ЭКСПЕРТНОЕ ЗАКЛЮЧЕНИЕ

по определению качества выполненных внутренних отделочных и монтажных работ в многоквартирном жилом доме расположенном по адресу:

ОБЪЕКТ: многоквартирный жилой дом.

Фото 3

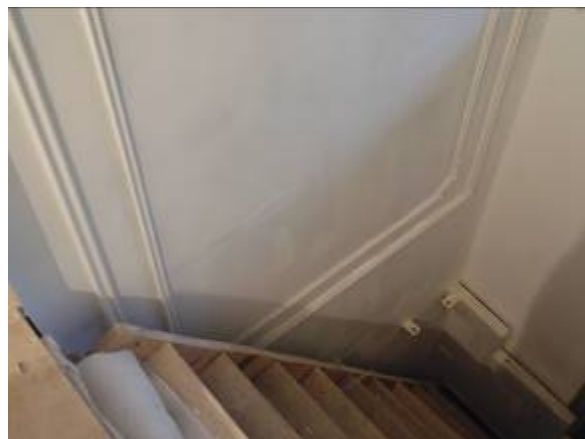
- при проверке плоскостей стен и потолка зафиксированы участки с отклонениями в вертикальной и горизонтальной плоскости на величину до 8мм (см. Приложение № 1 фото 1, 2, 3, 4, 5);

- на отдельных участках зафиксированы подтеки, брызги, истирания (омеливания) оштукатуренных поверхностей (см. Приложение № 1 фото 3, 4, 6, 9);
- выявлены трещины на поверхности отделочного покрытия стен и потолка (см. Приложение № 1 фото 9, 11, 12, 15);

Для обеспечения нормального эксплуатационного режима жилых помещений выявленные дефекты подлежат безусловному устранению.
